RESOLUCIÓ

APROVACIÓ DEFINITIVA DEL PROJECTE CONSTRUCTIU DE LA CONNEXIÓ AL DIPÒSIT MUNICIPAL DE PARETS DEL VALLÈS

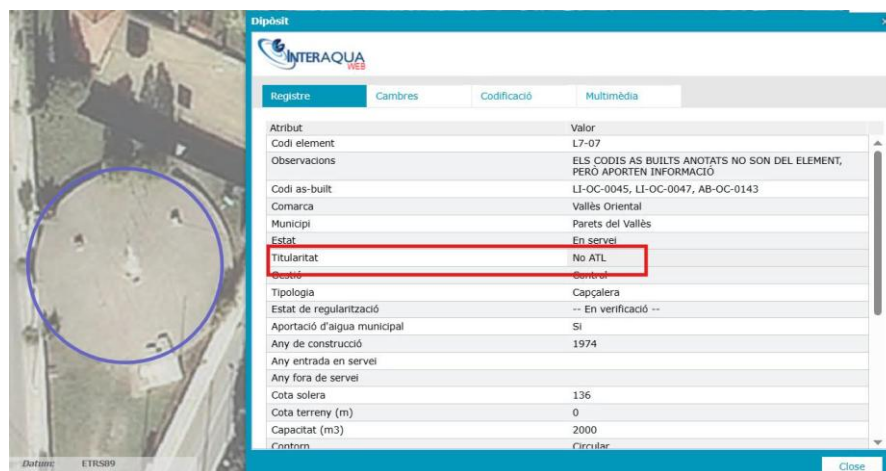
Que la proposta del "Projecte constructiu de la connexió al dipòsit municipal de Parets del Vallès (id pla 2.1.44) contempla els cabals habituals de distribució promig diaris, entorn als 1.500m³/dia a 2.000m³/dia. Es considera que no són dades del dimensionament actual de la canonada ni de la capacitat necessària d'admissió en casos de contingències com per exemple indisponibilitat dels recursos propis, avaries pròpies del servei i creixements futurs, sol·licitant la revisió d'aquestes dades i que al projecte és mantingui o millorin la capacitat actual màxima d'admissió entorn als 290m³/h.

- i. El "Projecte constructiu de la connexió al dipòsit municipal de Parets del Vallès (id pla 2.1.44)" únicament contempla la continuació de la canonada ja construïda de la nova entrada, de secció DN150, amb una canonada PE 100 DN160. Per tant, el projecte no modifica la secció existent de la canonada; només s'estén la seva continuïtat fins al punt de connexió previst.*
- ii. L'augment de secció, per tant, no està previst ni seria necessari, ja que la capacitat màxima d'admissió no es veuria incrementada amb la continuació de la canonada amb una secció superior a l'existent (DN150).*

Per tot l'anterior, es desestima l'al·legació, atès que l'obra projectada manté la secció existent i no implica modificació de la capacitat d'admissió del dipòsit.
